Comisión de Regulación de Energía y Gas – CREG

Asunto: Aspectos en el desarrollo de proyectos eólicos y solares que requieren el complemento de la Resolución CREG 060 de 2019

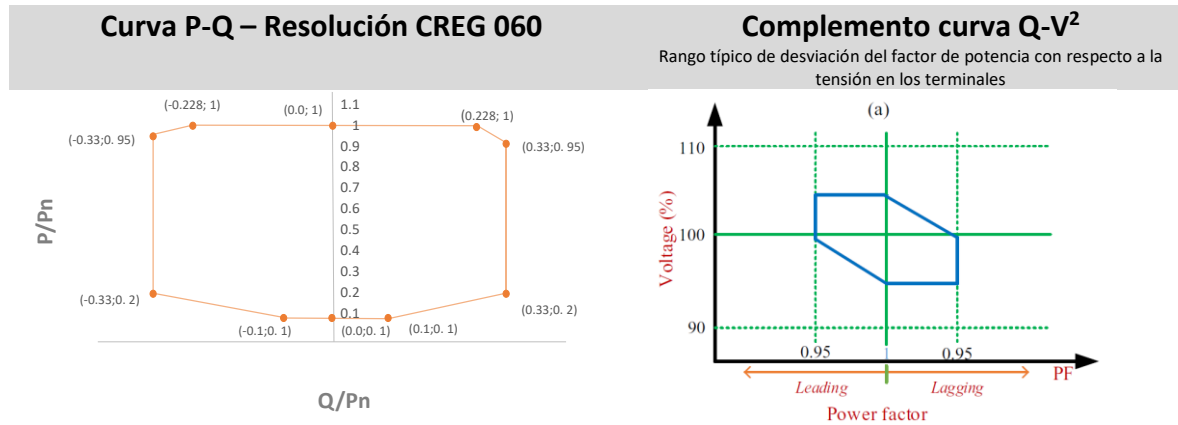
En particular, para los recursos solares y eólicos, deben cumplir, con una curva de capacidad estándar¹ en el punto de conexión y de acuerdo con la disposición se establece que las plantas deben poder cumplirla en su totalidad dentro de todo el rango normal de operación (entre 0.9 p.u y 1.1 p.u., excepto 500 kV cuyo límite superior es 1.05 p.u).

El estado del arte de los dispositivos de fuentes eólicas y solares PV, específicamente los inversores fotovoltaicos modernos y los aerogeneradores tipo 4 (full converter) y tipo 3 (DFIG), tienen la capacidad de aportar y absorber reactivos de acuerdo con las curvas PQ requeridas en los códigos de red internacionales, incluso la planteada por la Resolución CREG 060 a la salida de los inversores. Sin embargo, es importante tener en cuenta que los requerimientos de cantidad de potencia

reactiva aplican en el punto de conexión y este en muchos casos se encuentra eléctricamente distante de las unidades generadoras, lo cual implica la necesidad de compensaciones para lograrlo.

Si bien es claro que se requerirá la inclusión de compensaciones reactivas para llevar el cumplimiento de la curva en el punto de conexión, exigir que esta curva se cumpla para todo el rango de tensión, implica que una planta debe estar en capacidad de absorber reactivos hasta el 33% de su potencia activa nominal cuando la tensión incluso alcance el mínimo operativo (0,9 p.u.) y, por otro lado, inyectar reactivos hasta el 33% incluso cuando la tensión del sistema alcance el máximo operativo (1,1 p.u.), lo cual resulta en un absurdo desde el punto de vista operativo al exigir una capacidad de inyectar reactivos en momentos donde lo que el sistema requeriría es bajar la tensión o la capacidad de absorber toda la capacidad de la curva en momentos donde la tensión alcanza el mínimo operativo del sistema.

En ese sentido, solicitamos a la comisión adicionar o complementar el Artículo 14 de la Resolución CREG 060 de 2019 incorporando un rango de desviación del factor de potencia con respecto a la tensión en los terminales de acuerdo con las referencias internacionales o definiendo que el CNO establezca cual sería la recomendada para Colombia.
